シンボルロードにおける防犯対策について

3. 朝霞警察署へのヒアリング結果

シンボルロードの防犯対策及び交通安全対策について、平成28年12月26日に朝霞警察署へのヒアリングを行い、以下の意見をいただいた。

図 現行計画の防犯対策の考え方

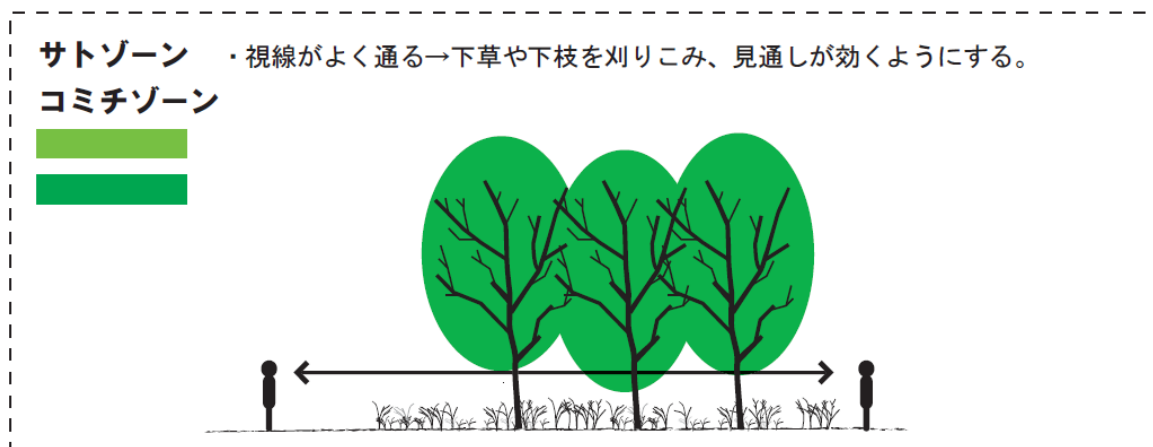
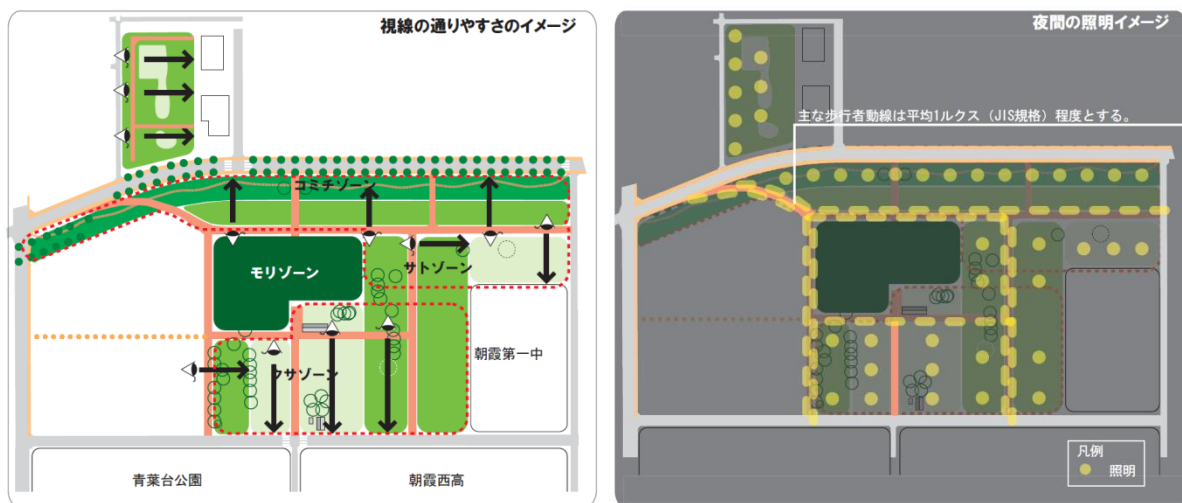
- ・青葉台公園と朝霞の森で挟まれる道路上に下半身を露出する人が現れる。
- ・青葉台公園でも、不審者がたびたび現れている。
- ・朝霞の森と税務署の間の道路では、引ったくりの事件がおきている。
- ・この周辺では犯罪の件数が多い。
- ・こういったことから、シンボルロードなどで開放する場所が人の目線が届かない場所ができると犯罪が発生してしまう。見通しをよくしてほしい。
- ・防犯、捜査のため、防犯カメラを適正台数設置していただきたい。
- ・市役所やハローワークなどとカメラのシステムの共有が図れると良い。
- ・イベントなど人が集まる場所では、犯罪がおきやすい傾向がある。
- ・犯罪を防ぐために夜間照明は必要。

- ・自転車通行帯と歩行空間は、物理的に分離し、自転車が歩行空間に入らないような対策をしてほしい。(例えば、自転車通行帯と歩行空間の間に縁石、フェンス、ガードレールなどの設置をする)
- ・自転車通行帯の幅を広く整備すると通行する自転車の速度が速くなる。
- ・自転車通行帯があれば自転車の通行は双方向が良い。

- ・公園通りと東園路の間に視線が届きやすいようにします。そのために、視線を遮る中木を除去し、低木・下草を大抵の人が反対側を見通せる高さ（120cm 以下）に維持します。また、大人の視線が確保される高さ（200cm 程度）まで下枝を刈り込みます。
- ・中央広場付近に防犯カメラを設置します。
- ・市内の公園と同等の巡回警備を行う予定です。
- ・市民による防犯パトロールなどを検討します。

- ・主な歩行者動線、広場は、平均水平面照度概ね 3 ルクス以上を確保します
- ・歩行者・自転車通行帯については、公園通りの既存の街路灯による照明を用品います。
- ・東園路については、中位置～低位置の照明灯により必要な照度を確保します。
